ナショナルトレーニングセンターの周辺の  
バリアフリー化に関する当面の整備方針  
(案)

ナショナルトレーニングセンターの周辺の  
バリアフリー化促進に関する関係省庁等連絡会議

平成 30 年 12 月 19 日

## ナショナルトレーニングセンター周辺の バリアフリー化促進に関する関係省庁等連絡会議 ワーキンググループにおける実地点検結果

### イ 国立スポーツ科学センター前交差点

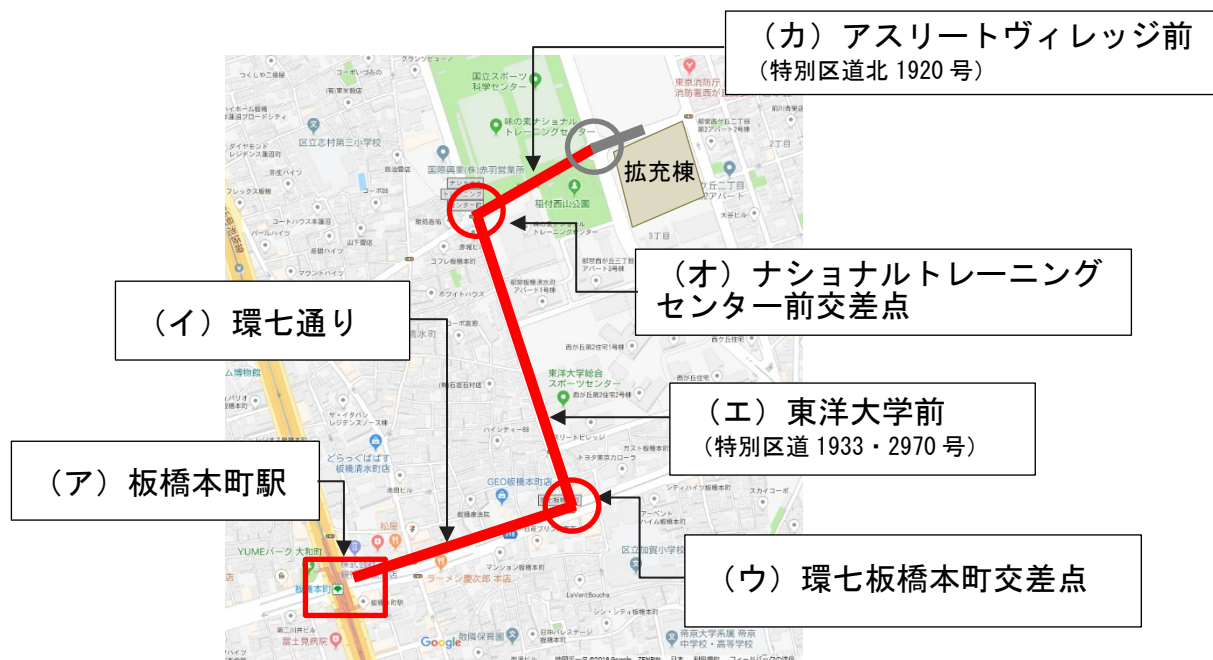
- 2019 年 6 月末を目標に、音響式信号機の設置及び横断秒数の見直しを行うとともに、エスコートゾーンを設置する。【警視庁】

### (ア) 国道17号

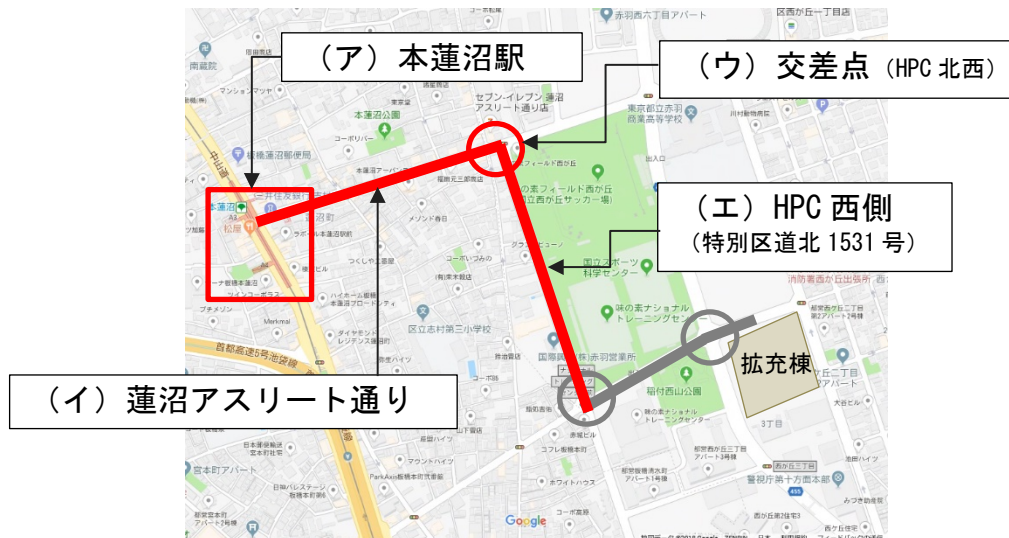
- 2019年6月末を目標に、誘導用ブロックの老朽化やマンホール等により誘導用ブロックが途切れている箇所等について、必要かつ適切な修繕を実施する。【国土交通省関東地方整備局】

##### (ウ) 交差点（HPC北西）

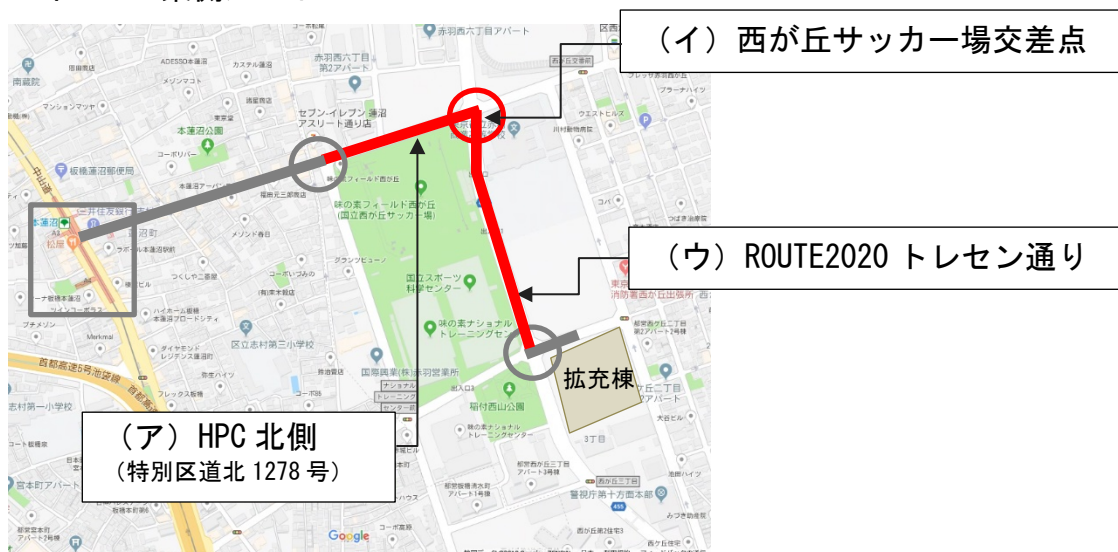
- 音響式信号機の設置等の安全性向上に向けた方策について、パラアスリート等の利用状況及び周辺住民の意向も踏まえて検討する。

【警視庁、北区、板橋区】
